STELLUNGNAHME DER STADT EMMERICH AM RHEIN

Zum Planfeststellungsverfahren nach § 18 Allgemeines Eisenbahngesetz (AEG) für den 3-gleisigen Ausbau der Strecke „ABS 46/2 Grenze D/NL – Emmerich – Oberhausen“

Planfeststellungsabschnitt (PFA) 3.4 Emmerich – Hüthum

Abbildung 3 Auszug aus Übersichtsplan Ing. Büro Kottowski

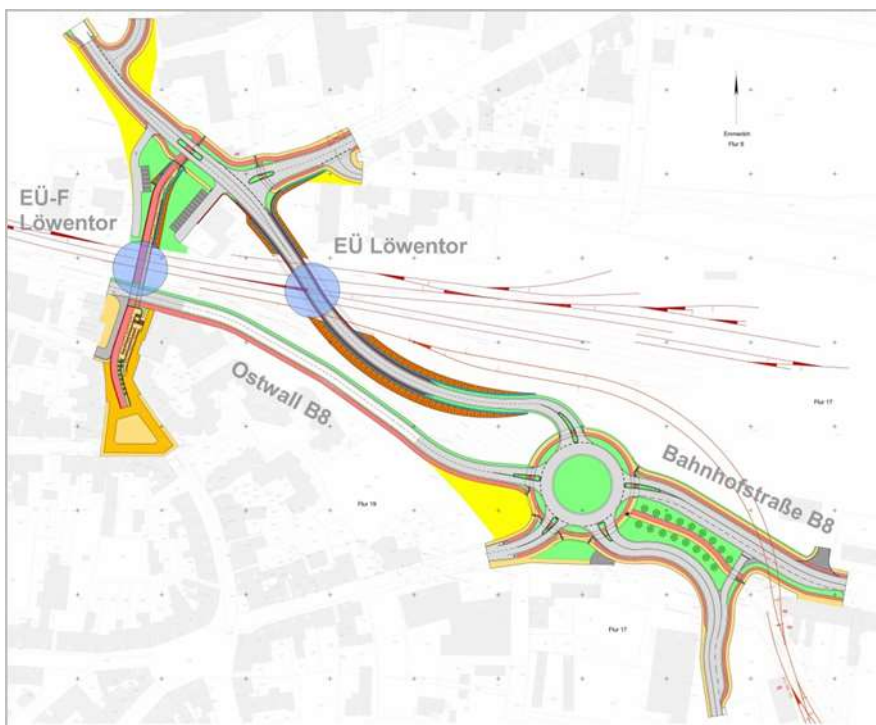
Forderung der Stadt Emmerich am Rhein war es, die ohne Nebenanlagen geplante Eisenbahnüberführung mit zumindest einem einseitigen Geh-, Radweg zu versehen.

Die Stadt Emmerich am Rhein fordert daher, die vorgelegte Planung in den Abmessungen der EÜ-F zu überarbeiten und die genannten Regelwerke anzuwenden.

Abbildung 5 Auszug aus dem Bauwerksplan der DB AG

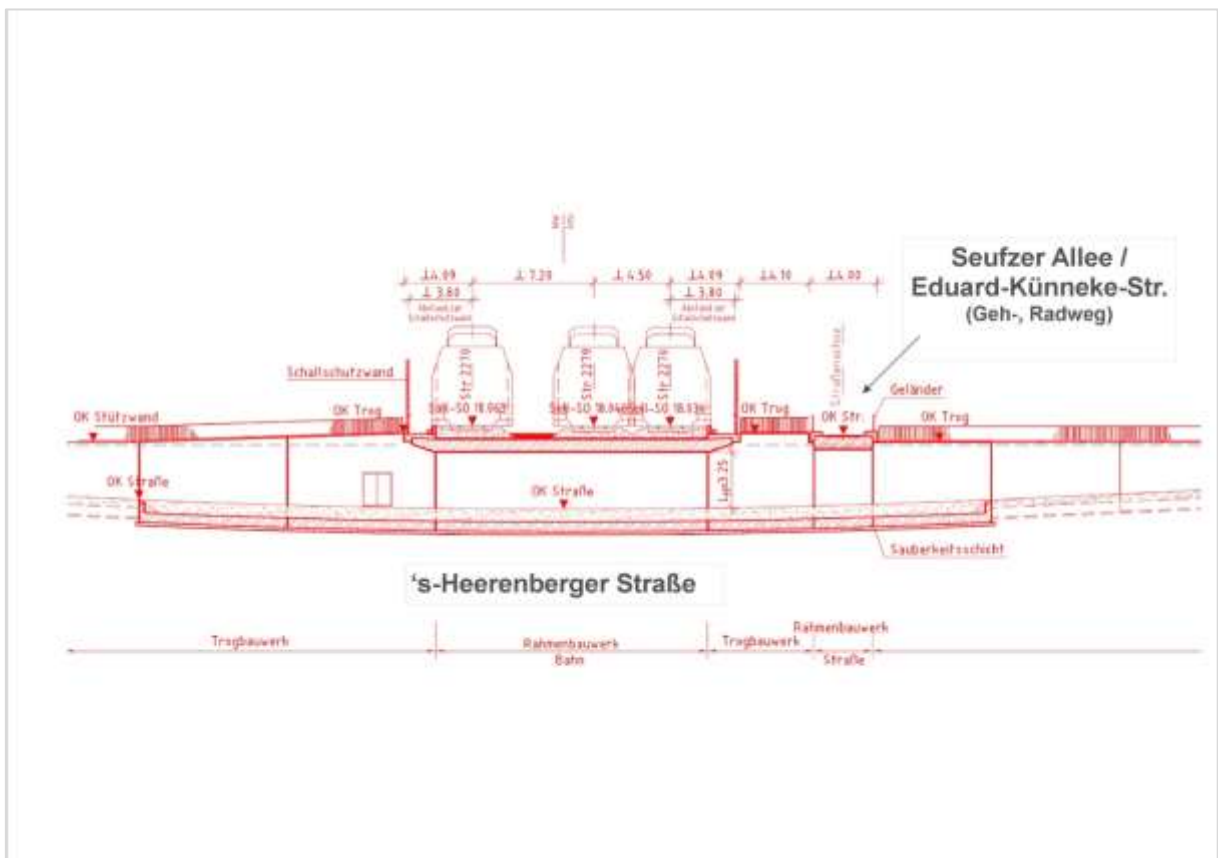
Um die Erreichbarkeit der Häuser Nr. 41 + 43 zu gewährleisten ist eine Zufahrt mit abschließendem Wendehammer auf dem Flurstück 381 geplant.

Die Erreichbarkeit der Grundstücke Haus-Nr. 41 + 43 erfolgt über das städt. Flurstück 260, welches auf dem Bremer Weg mündet. Dies ist im nachfolgenden Plan-ausschnitt dargestellt. Die gelb unterlegten Flächen bezeichnen städt. Grundstücke.

Abbildung 8 Ausschnitt DB-Planung mit eingetragenem notwendigem Sichtfeld

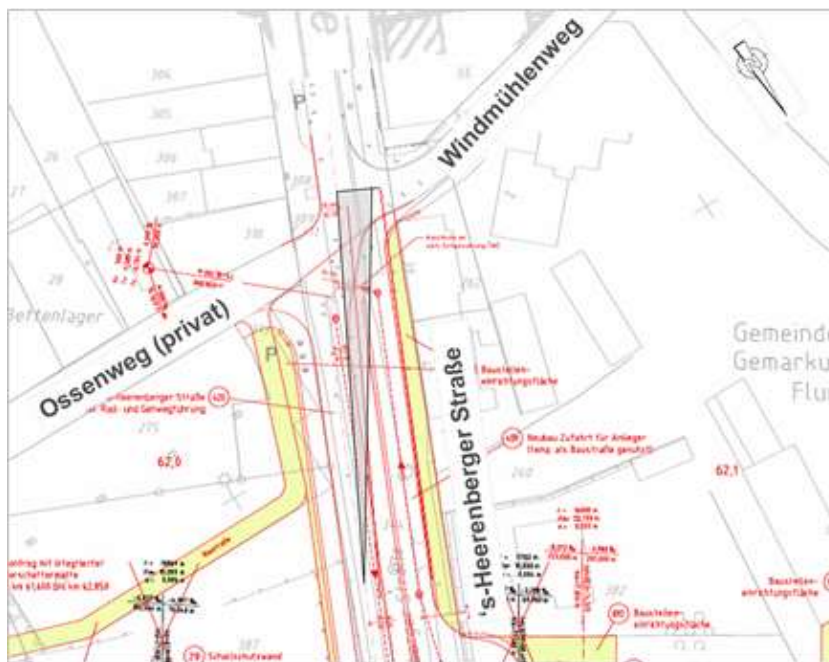
Verkehrswege, auch in Eisenbahnüberführungsbauwerken, sollten möglichst gradlinig verlaufen um ausreichend lange Sichtfelder (70 m bei 50 km/h) zu gewährleisten. Entsprechend RAS 06 (Richtlinien für die Anlage von Stadtstraßen) darf innerhalb der Sichtfelder weder die Sicht auf Kinder noch die Sicht von Kindern auf Fahrzeuge beeinträchtigt werden. Dies ist im Besonderen bei Schulwegen zu beachten.

Abbildung 13 Auszug aus dem Lageplan des Vorplanungsheftes der DB AG

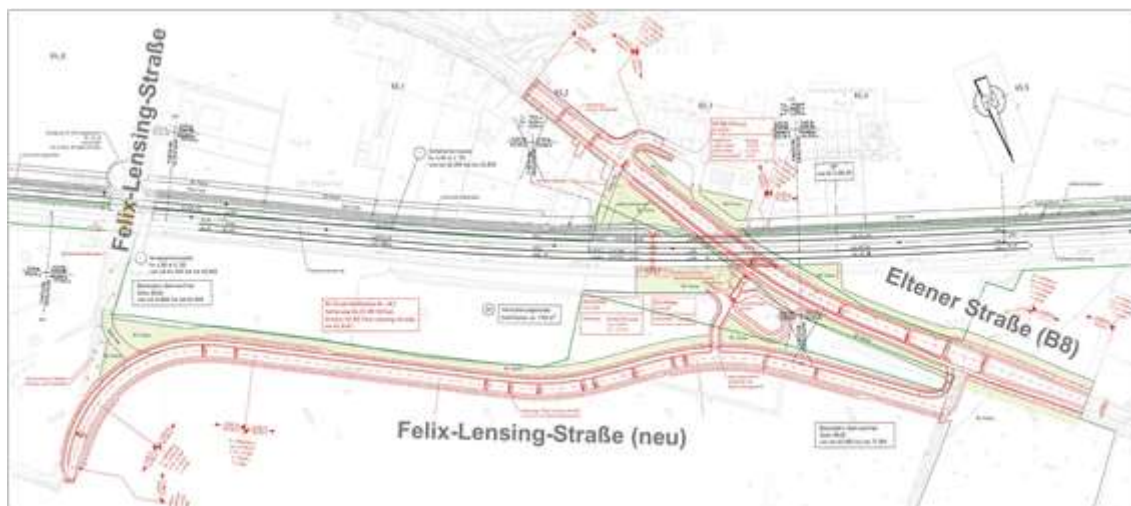
Die Planung der DB AG sieht einen Verlauf der Felix-Lensing-Straße nördlich entlang der ehem. Hausmülldeponie und des Wäldchen vor. Die Straße mit Nebenanlage verläuft über wertvolle hofnahe Gärtnereiflächen (Erdbeerflächen). Die Gesamtverkehrsanlage hat eine Breite von ca. 12,0 m. Es werden insgesamt ca. 7.200 m² landwirtschaftliche Fläche versiegelt.

Abbildung 18 Auszug aus dem Bauwerksplan der DB AG

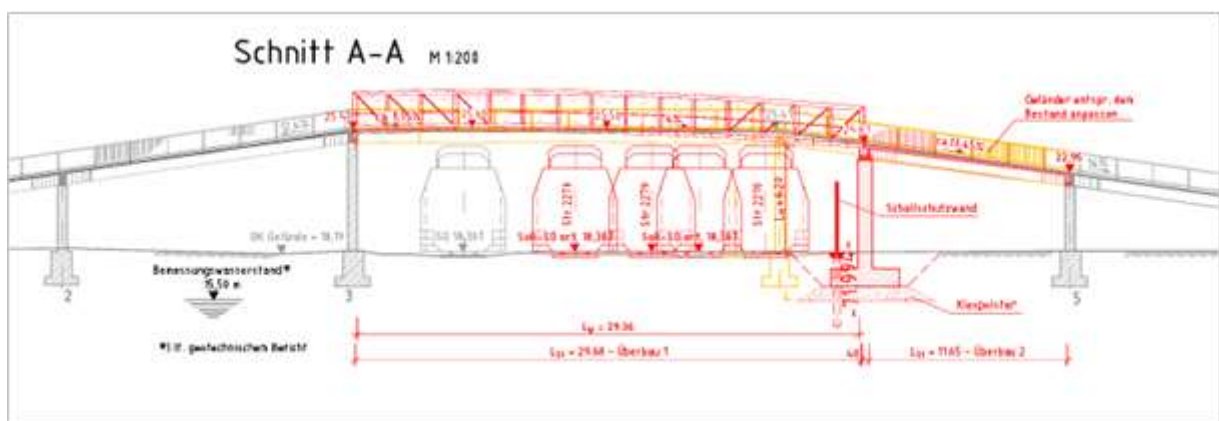
Die Stadt Emmerich am Rhein stimmt der Planung des Ingenieurbauwerkes grundsätzlich zu. Sie vertritt jedoch die Auffassung, dass der neue Berührungsschutz in der bisher bestehenden Form, also horizontal, herzustellen ist.

Abbildung 19 Auszug aus dem Bauwerksplan der DB AG

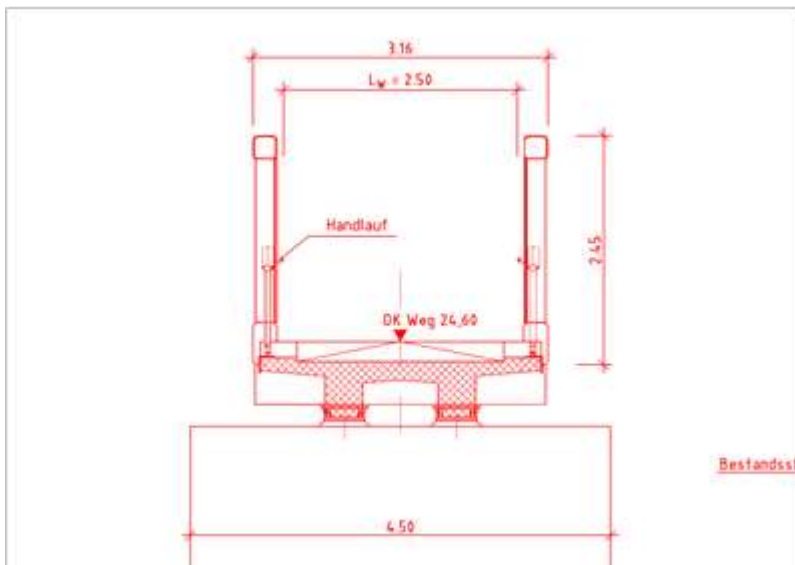
Auch sollten diese Brücken keinen Angstraum bilden und als bedrückend empfunden werden. Sie haben eine soziale Sicherheit zu vermitteln, die notwendig ist, damit das Bauwerk von der Bevölkerung akzeptiert wird.

Bezug nehmend auf die vorangegangene Abwägung konnte nachgewiesen werden, dass die horizontale Anbringung des Berührungsschutzes bezüglich Angstraum und auch Unterhaltungsaufwand erhebliche Vorteile gegenüber der Planung der DB AG besitzt.

Abbildung 21 Ausschnitt DB-Planung mit eingetragenem notwendigem Sichtfeld

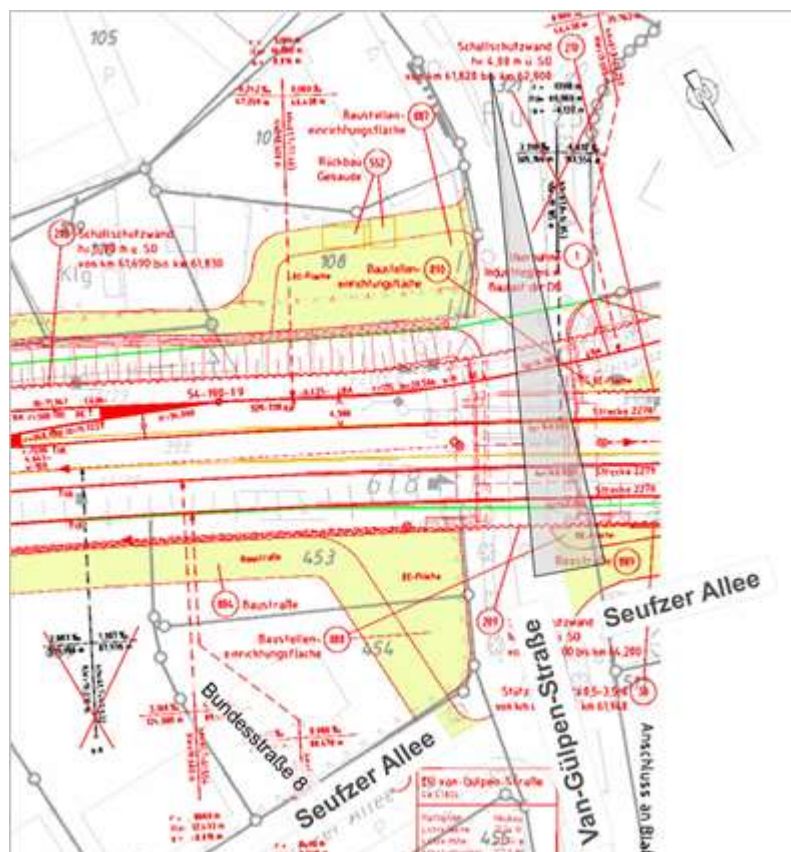
Besonderes Augenmerk ist auf die Sichtbarkeit aller Verkehrsteilnehmer zu legen. Hier sind, wie in der RAST 06 (Richtlinien für die Anlage von Stadtstraßen) Abs. 6.3.9.3 dargelegt, Sichtfelder freizuhalten. Das notwendige Sichtfeld beträgt bei 50 km/h 70 m. Grundsätzlich gilt: Innerhalb der Sichtfelder darf weder die Sicht auf Kinder noch die Sicht von Kindern auf Fahrzeuge beeinträchtigt werden.

Abbildung 31: Bereich Bahnhof
 Auszug aus dem Flächennutzungsplan der Stadt Emmerich am Rhein

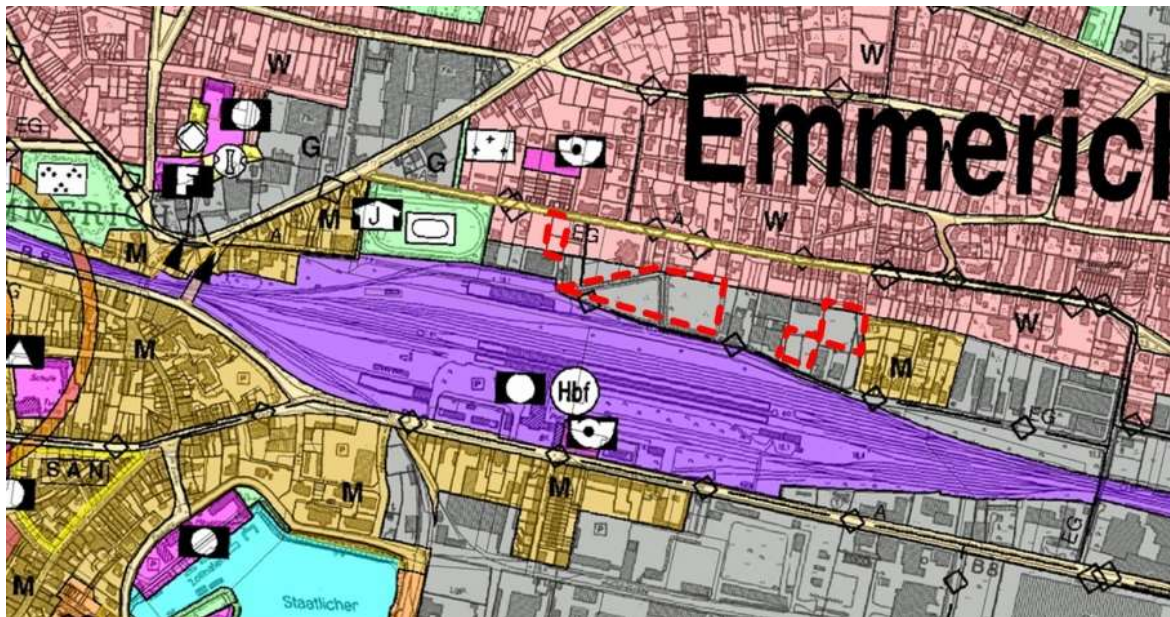
Die Planungen der DB AG sehen keinen Schallschutz im Bereich des Bahnhofes vor. Die Stadt Emmerich am Rhein fordert daher Schallschutz für diesen Bereich, sodass die Baulücken aus Sicht des Immissionsschutzes besser gestellt werden. Zudem würde ein Lärmschutz im Bereich des Bahnhofes, wie in Kapitel 1.3.3 Städtebauliche Einbindung erläutert, die sich in ca. 60 m nördlich an den Bahnhof anschließende Wohnbebauung und die Kindertagesstätte Arche Noah an der Nierenberger Straße schützen.
